BOLLETTINO - BULLETIN

TECNICO • TECHNICAL	●	GRUPPO • GROUP	**3**
RICAMBI • SPARE PARTS	●	NR • NO	**103** Rev. 01
INFORMAZIONI • INFORMATION		DATA • DATE	**01-11**

MODELS: Brushcutters DS 2800 S - DS 2800 T - DS 3200 S - DS 3200 T

SUBJECT: Torsion Damper, transmission drive shaft, gear box, flywheel, clutch drum, clutch

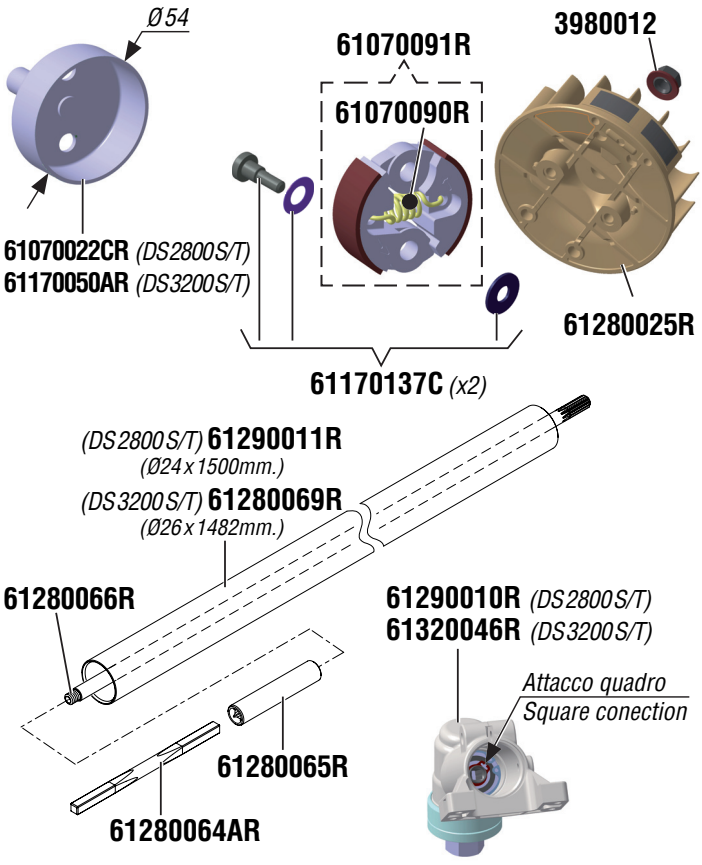
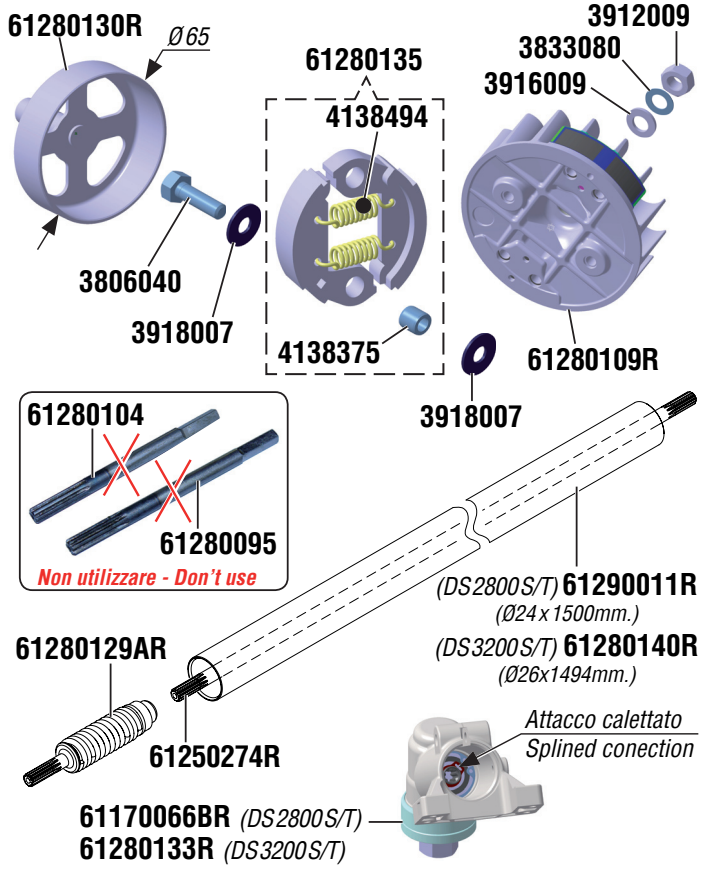
DESCRIPTION: Product improvement for a much more resistant transmission, introduction of the torsion damper and increased the diameter of the clutch.

NOTES: With the introduction of the Torsion Damper the adapter PN 61280104 is eliminated for the applications EH 25, EH 50 and EP 120 and the link pn 61280095 for the applications EH 24, EH 48.

INTERCHANGEABILITY: Yes complete assy.

PARTS AVAILABILITY: All premodified parts continue to be available.

CUT-IN DATE: *(DS2800S - DS2800T)* 03/12/10, serial n° 2160488651; *(DS 2800 S USA - DS 2800 T USA)* 14/01/11, serial n° 2221020001; *(DS3200S - DS3200T)* 26/11/10, serial n° 2180474761
